**使用部品生産中止に伴うコネクタ変更のご案内**

製品型式	部品変更案内NO.
SD12、SD18、SD24シリーズ全て	D1386-002 Ver. 1.0

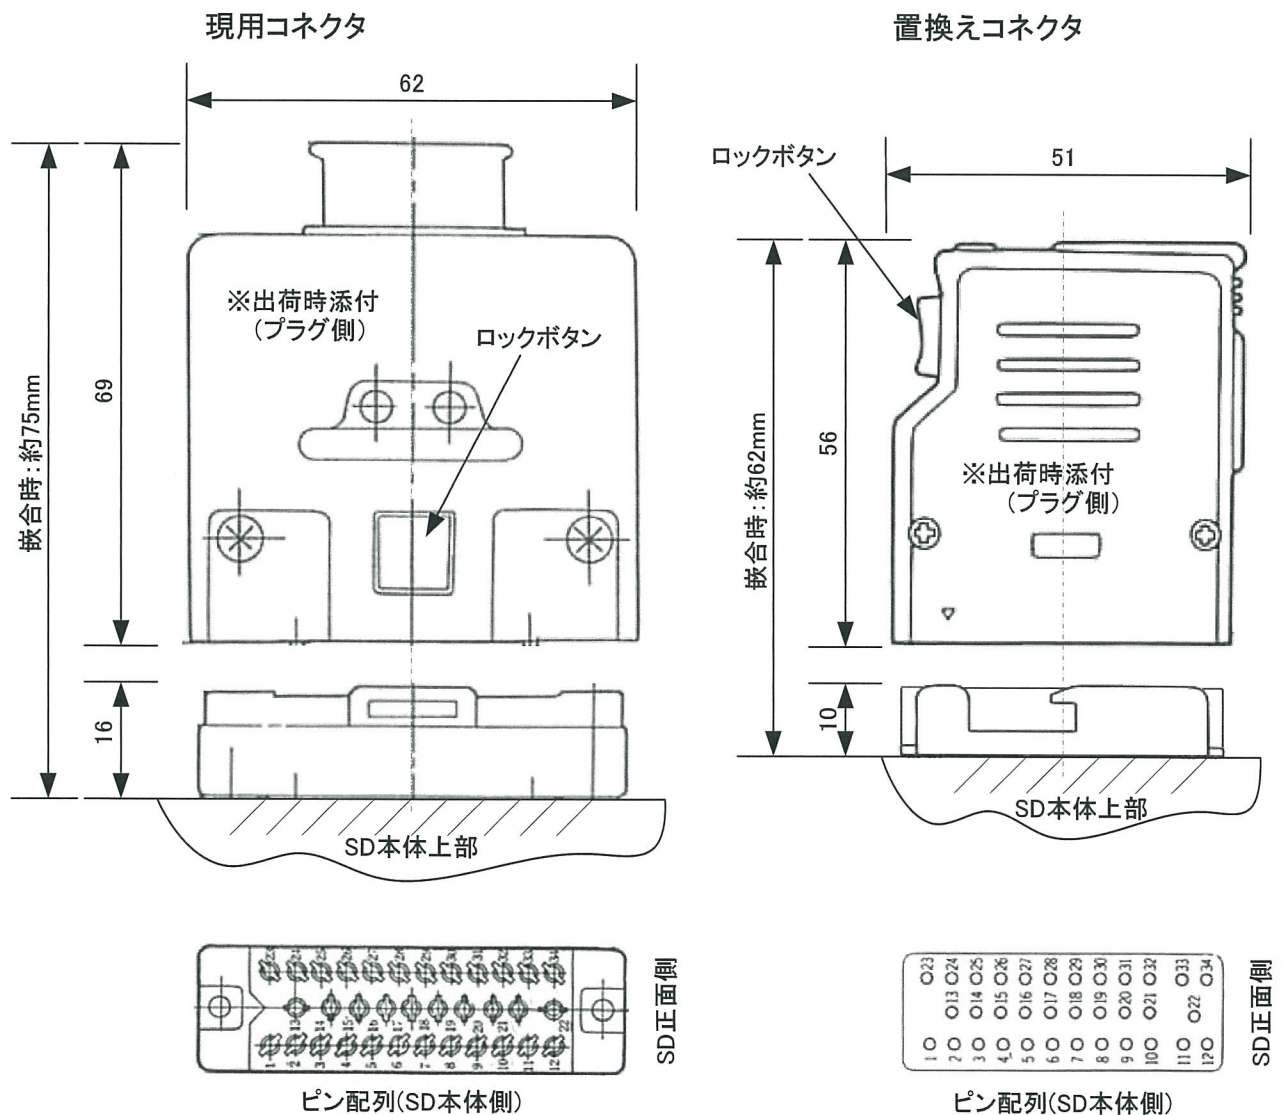
現行品と変更品では、**相互嵌合互換性は有りません**。以前よりお使いの製品の置換用として変更品をご購入された場合、お客様側の配線済プラグを流用することはできません。その場合、製品の変更と共に、お客様側プラグの変更も実施いただくようお願い申し上げます。

No.	項目	現行品	変更品(置換品)
1	コネクタ型式シリーズ	1300 シリーズ(HRS)	1600 シリーズ(HRS)
	SD 本体側 メスコネクタ型番	S-1334-SB (接続ソケット+取付金具セット)	メスコネクタ:S-1634A(09) ストッパーブラケット(トップロック): P-1634A-STA(51)
	添付プラグ側 オスコネクタ型番	P-1334-CTA (接続ピン+プラグハウジングセット)	オスコネクタ:P-1634BA(09) プラグケース(トップロック): P-1634A-CA(50)
2	コネクタピン数	同一(34ピン 現行品と変更品のピン数は同一。)	
3	コネクタ寸法	変更品は現行品より小型化 (詳細は別紙を参照願います)	
4	ピン配列	同一(詳細は2ページ目参照)	
5	コネクタ取付位置	同一(SD 本体上部の取付位置)	
6	コネクタプラグ側処理	同一(お客様側配線はプラグ内端子に半田付け)
